工程指示 / 要求簡箋(E.I.)

工程指示編號：EI / 2951 / 21

工程名稱：青衣明翹匯

工程項目：大樓外牆鋁板和鋁飾綫 - 訂購地盤用鐵件

工程號	J851	類別		物料號	-
地盘	青衣190	制圖	wai	2021-01-15	圖號 AL5-1
修改	-	採用工廠		地盤	✓
日期	-	材料颜色	热浸锌	图纸名称	铁件加工图
		材料	8mm 铁板	復核	-
				批准	-
				數量	-
				單件重量	0.253 (KG)

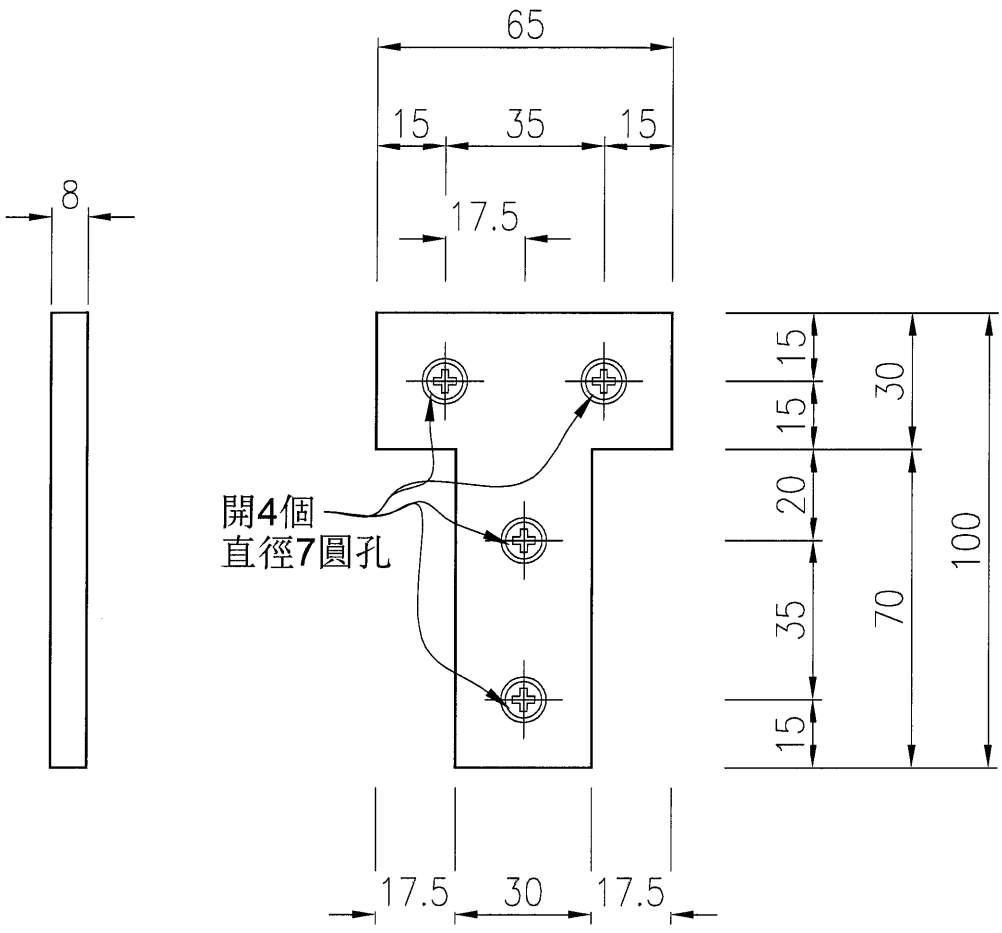
根據地盤指示，因鋁飾綫某位置不能燒焊，

地盤建議此位置改用 T 形鐵板代替燒焊，詳施工圖紙及現場相片。

T 形鐵板訂購數量: 400 件. (8mm 厚，開 4 個圓孔)，詳鐵件加工圖 AL5-1。

單件重量0.253KG  
數量:388+12(後備)=總數400
